Osservazioni sul progetto "Intervento di tutela fascia costiera Riserva Naturale Fiume Irminio, in territorio di Scicli"

Questa Associazione esprime la sua netta contrarietà al progetto: "Intervento di tutela fascia costiera Riserva Naturale Fiume Irminio, in territorio di Scicli", presentato dalla Società Dinamica s.r.l. - Ente proponente: Comune di Scicli (RG).

Immagine Google complesso residenziale di Plaja Grande, in giallo la strada di collegamento con la SP 89

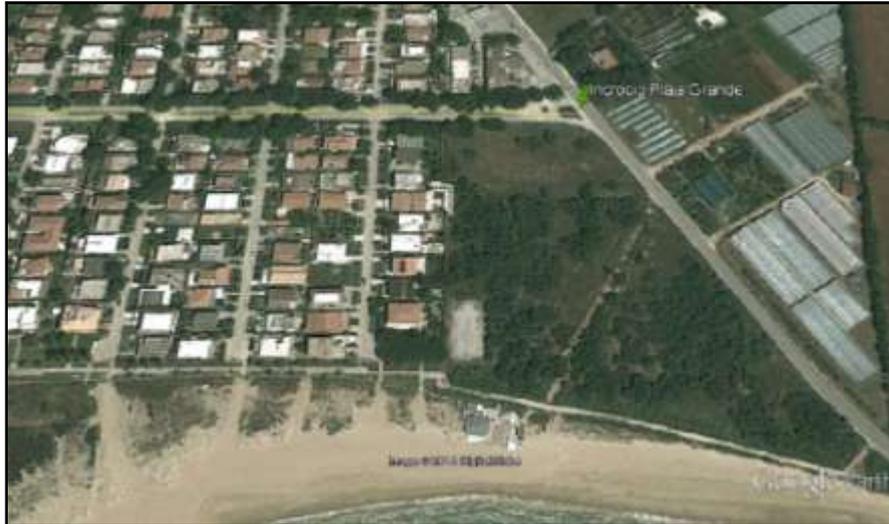
Questa affermazione, più volte citata negli elaborati presentati, è **errata**. Corre l’obbligo di “tranquillizzare i progettisti” facendo notare che la strada di collegamento tra la SP.89 ed il complesso residenziale Playa Grande risulta ben distante dall’arenile (incrocio a circa 240 metri di distanza). Tale strada è costituita da un elegante viale con due corsie separate. Esso taglia in due il complesso residenziale e non ha subito alcun crollo. L’incrocio (ripetiamo distante oltre 240 metri dall’arenile) si presenta in ottime condizioni come testimoniato dalla recente foto scattata nel

Probabilmente i Progettisti hanno confuso la strada di collegamento del complesso residenziale di Plaja Grande con il piccolo sentiero pedonale che si sviluppa a ridosso dell'arenile e per nulla segnalato.

Immagine Google del sentiero pedonale: in giallo la parte frequentata dai residenti ed in rosso la porzione meno conosciuta

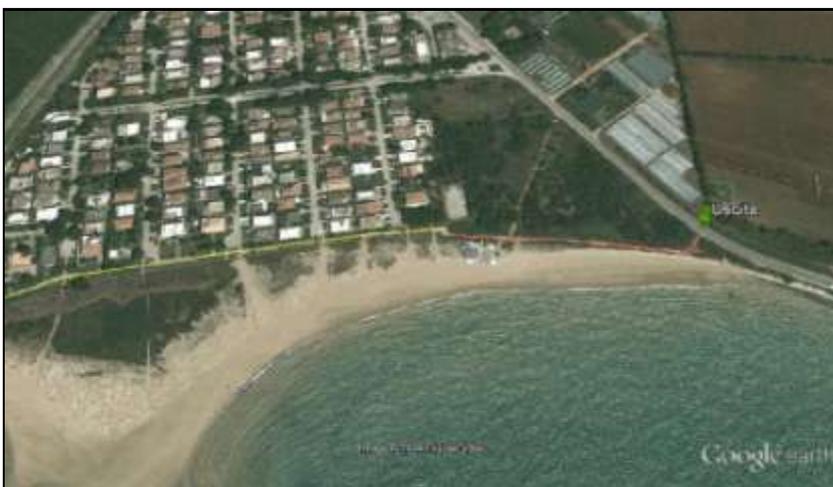
Proseguendo per questo sentiero, dopo le abitazioni, la situazione cambia radicalmente; il sentiero, poco conosciuto e per nulla utilizzato, risulta abbandonato e versa in uno stato di evidente degrado (evidenziato in rosso nella foto aerea sotto).

Questo sentiero abbandonato, indicato dai Progettisti come "strada di collegamento tra la S.P. n. 89 ed il complesso residenziale Playa Grande" risulta notevolmente distante dalle abitazioni (vedi immagine Google traccia in rosso) e secondo il SITR (Sistema Informativo Territoriale Regionale) è classificato come strada campestre. Probabilmente non rientra neanche nella toponomastica del comune di Scicli.

Immagini google dei fondali foce del fiume Irminio e relative agli anni 2006, 2009 e 2011.

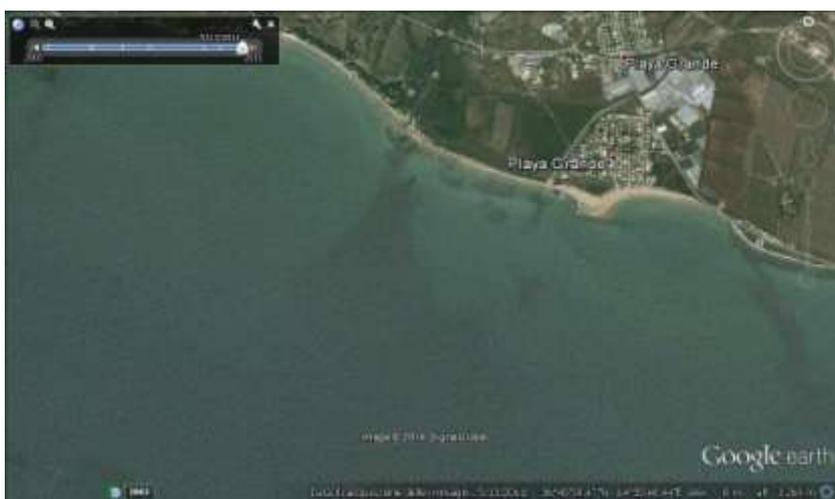
L'immagine più recente del 2011 (foto sotto), pur avendo una maggiore risoluzione rispetto alle altre, presenta un fondale poco definito. Lo stesso risulta ricoperto da sedimenti.

Un fondale che negli anni viene ricoperto da sedimenti non denota certamente un alto idrodinamismo (semmai il contrario) e non è certamente sintomo di erosione.

LINEE DI COSTA

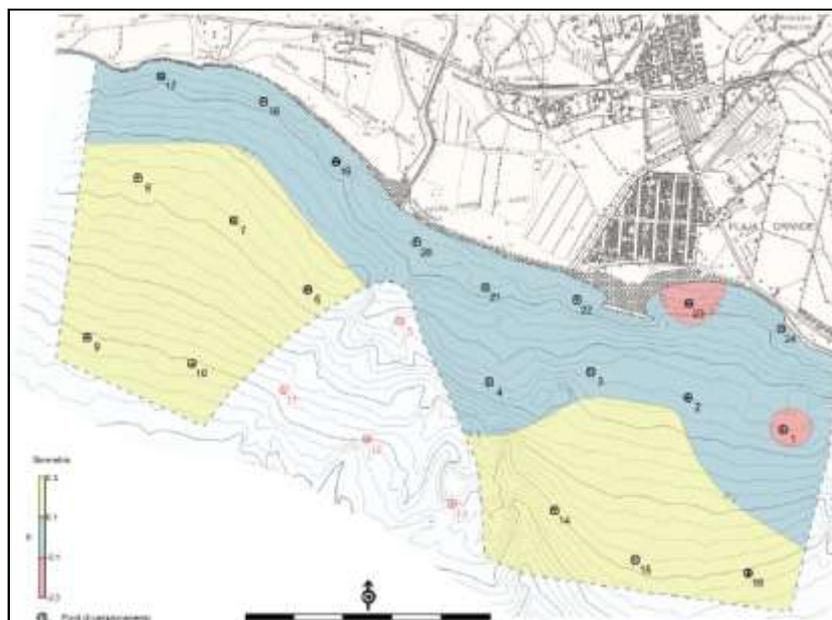
Anche in questo studio si assiste a variazioni con un forte avanzamento tra gli anni 1967-77 (+ 62.010,04 m²), a cui è seguita sostanzialmente una fase di stasi o di leggera erosione negli anni 1977-87 (solo - 2.463,87 m²), una fase erosiva tra il 1997 ed il 2009 (- 44.478,42 m²) seguita ad una successiva fase in avanzamento tra il 2009 ed il 2011 (+ 7.036,97 m²).

E' interessante notare che questo bilancio sedimentologico complessivo risulta essere attivo (+ 23.642,62 m²) ed attivo risulta essere anche l'ultimo periodo considerato relativo al periodo 2009-2011 (+ 7.036,97 m²).

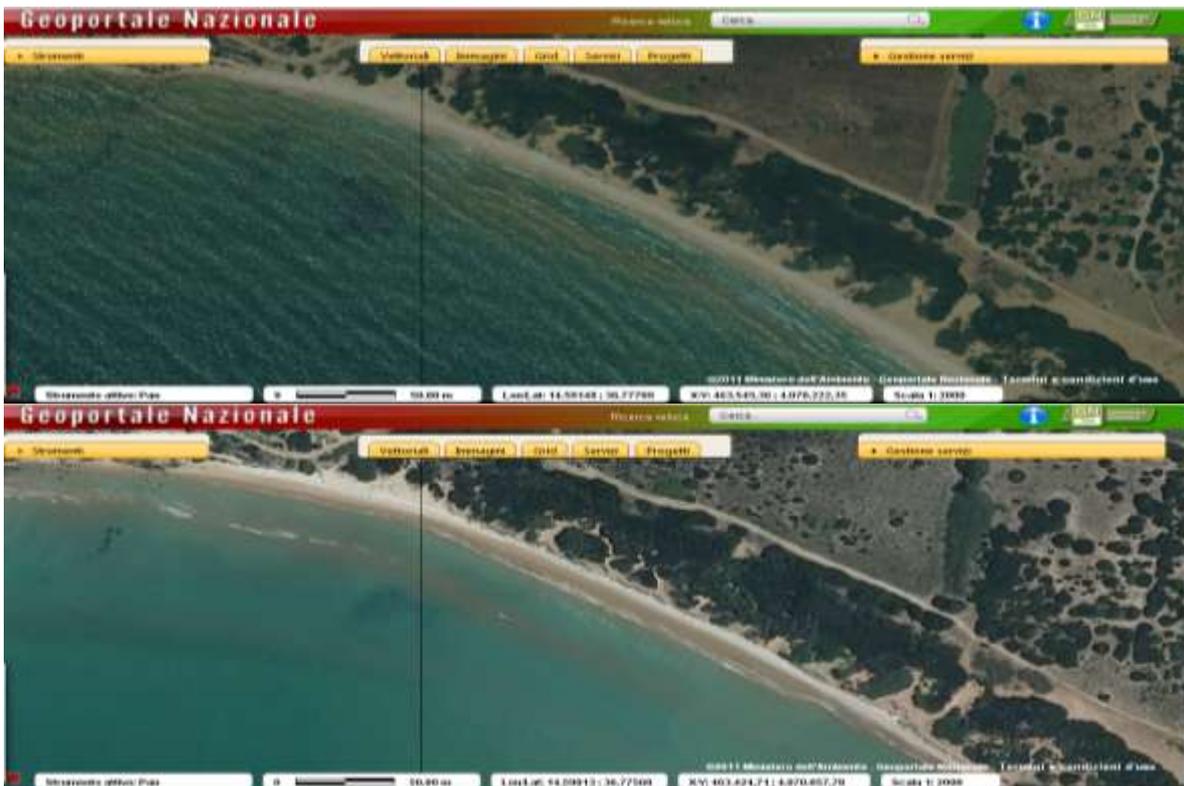
Dalla carta di variazione dell'Asimmetria relativa ai campioni analizzati soltanto due campioni su oltre venti hanno dato valori di asimmetria negativa inferiori a - 0,1 (zone in erosione). Tutti gli altri campioni hanno indicato o valori compresi tra $\pm 0,1$ (cioè curve simmetriche) o addirittura valori > 0,1, indicativi di aree in deposizione, confermando che attualmente l'intero litorale è sottoposto a condizioni di bassa idrodinamicità peraltro avvalorato da quanto da noi osservato a proposito delle biocenosi dello studio biologico a supporto del progetto.

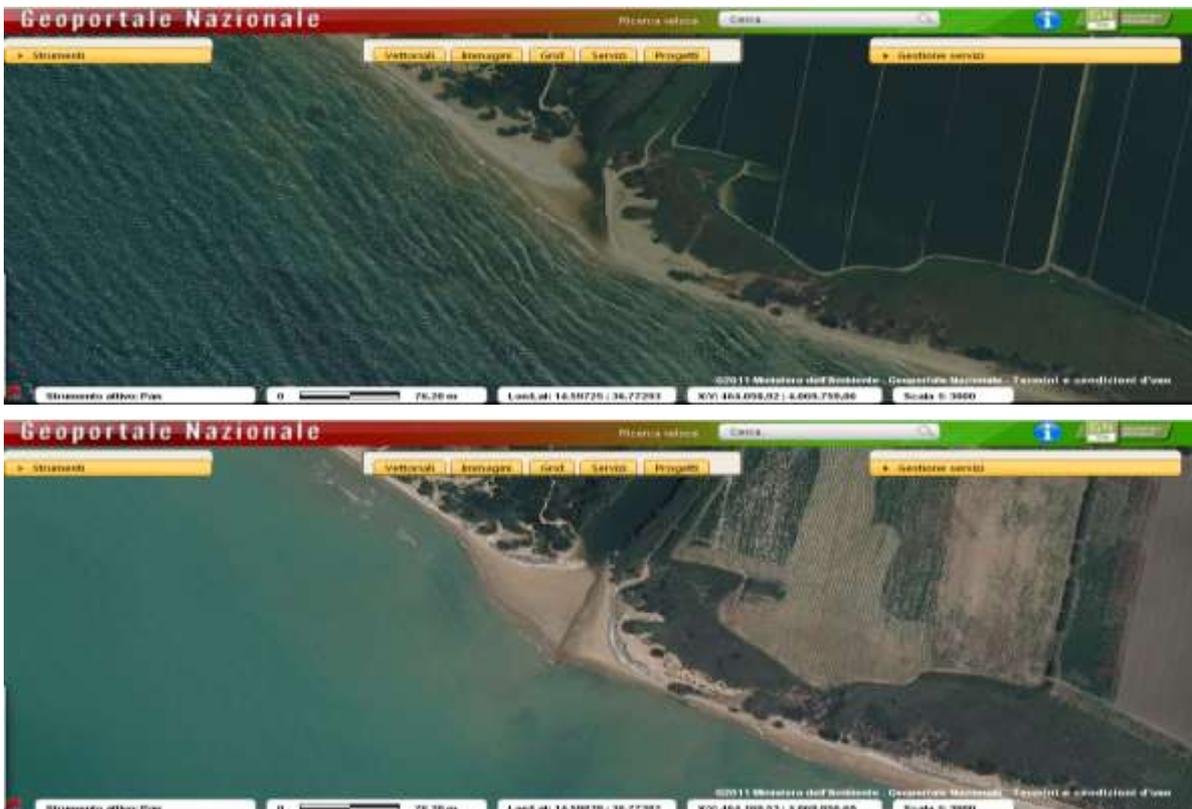
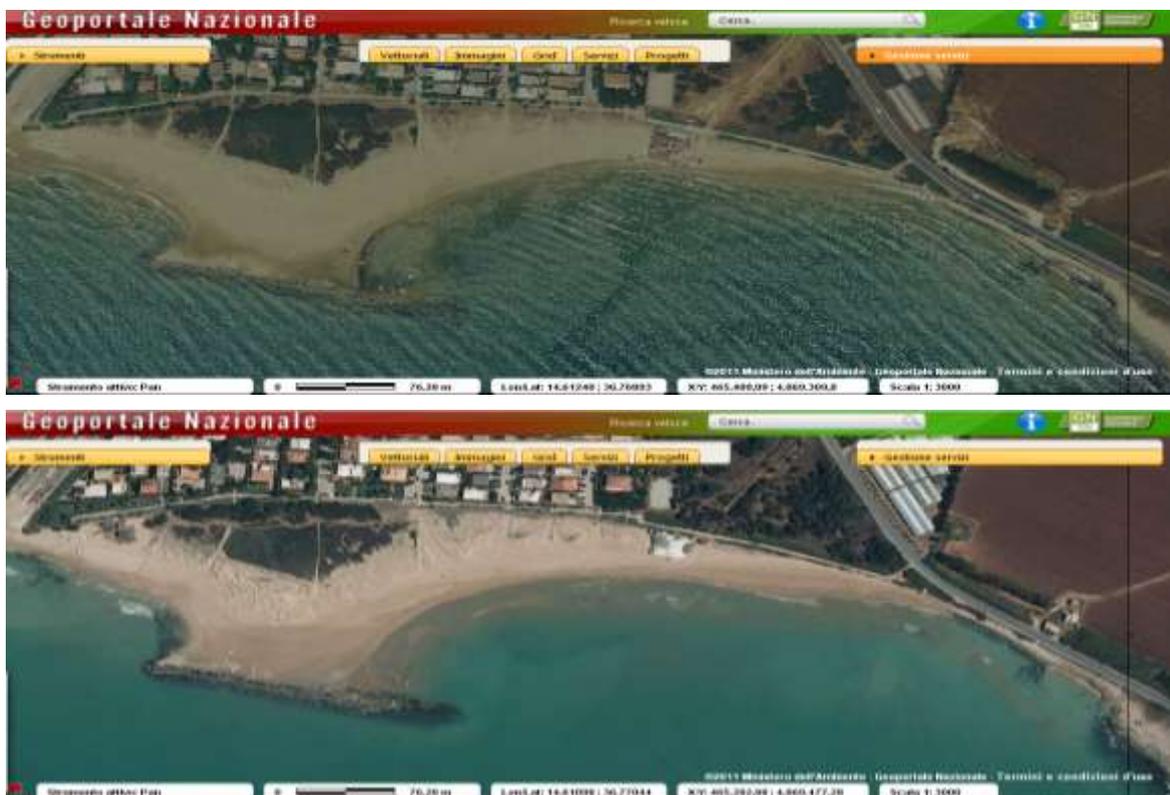
La terza e quarta foto riguardano la zona della foce. La foto superiore è del 2006, quella inferiore del 2012. Il tratto terminale del fiume risulta essere più dritto e leggermente ruotato in senso orario. Anche in questo caso risulta evidente un avanzamento della linea di costa in corrispondenza della foce. Proprio di questo punto abbiamo precedentemente riportato una foto che visualizzava dei grossi tronchi d'albero insabbiati.

Le ultime due foto riguardano la zona della barriera e della spiaggia di Playa Grande. La foto superiore è sempre del 2006 ,mentre quella inferiore è del 2012. Il lato ad ovest della barriera si presenta arretrato; mentre, il lato ad est della barriera e tutta la spiaggia di Playa Grande si presentano in sostanziale avanzamento. Secondo i Progettisti (vedi dati tab 3) questo tratto di litorale è quello che attualmente presenta i fenomeni erosivi più rilevanti.

Queste immagini relative agli anni 2006-2012 dimostrano che negli ultimi anni il litorale sicuramente non è stato soggetto ad erosione, semmai è in una fase di sedimentazione, confermando quanto osservato in occasione dei due rilievi topografici del 2009 e 2011.
